Předmětem posuzování vlivů na životní prostředí podle zákona č. 100/2001 Sb., v platném znění (dále jen „zákon EIA“) je záměr „Pokračování těžby v lomu Mrač“ Č.J. 161777/2025/KUSK, kód záměru STC2730.

Podatel tímto podle § 8 odst. 3 zákona EIA v zákonem stanovené lhůtě 30 dnů, počítané ode dne zveřejnění informace o dokumentaci na úřední desce krajského úřadu, tj. do 9. 1. 2026, podává ke zveřejněné dokumentaci následující vyjádření.

OBR.3a Vizualizace stavu – doprava Varianta I – stávající výjezd z areálu lomu + rozložení dopravy do směru na Podmrač (65%) a směru viadukt (35%)

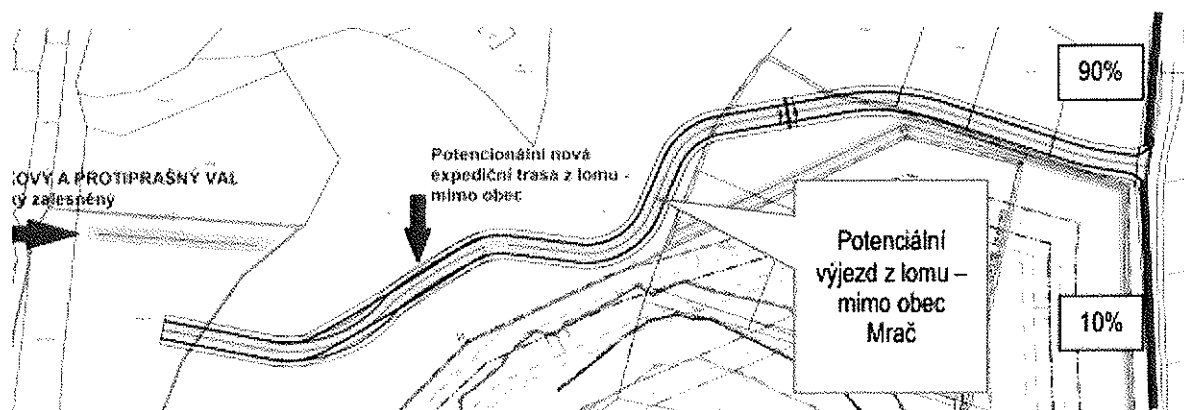
Oproti dokumentaci EIA předložené v roce 2024 došlo ke změnám v rozložení dopravy.

Požadujeme vysvětlení navýšení intenzity dopravy přes Mrač o 15%.

OBR.4 Vizualizace budoucího stavu – doprava Varianta II + rozložení dopravy

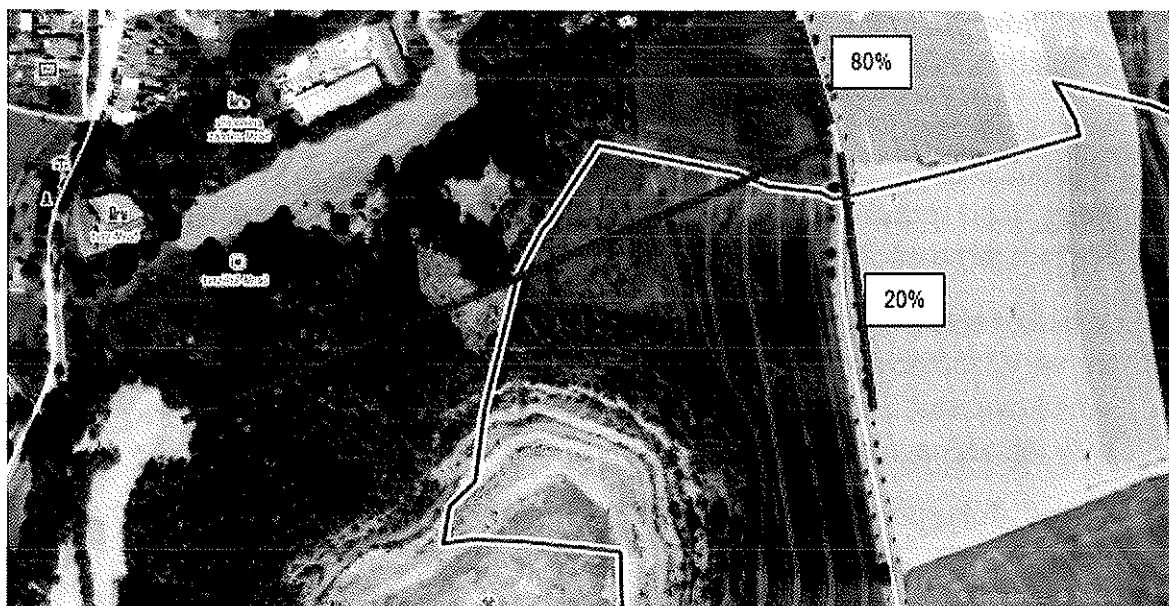
Požadujeme vysvětlení navýšení intenzity dopavy směrem na Žiňánky o 10%.

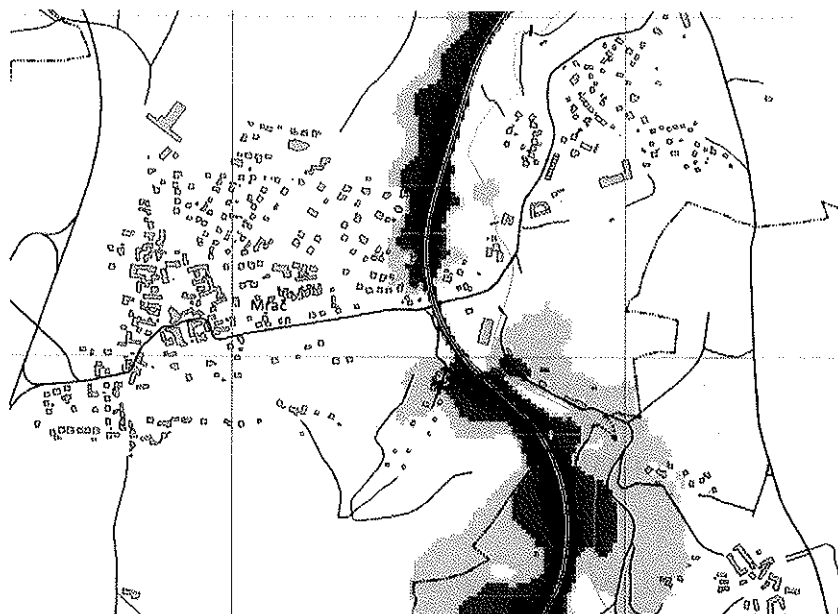
Jednoznačně kvantifikovat požadavek na zábor PUPFL a vyhodnotit jeho vlivy.

Vypořádání: Zábor PUPFL a jeho vyhodnocení je uveden v textu dokumentace v kapitole B.II. a v kapitole D.I.
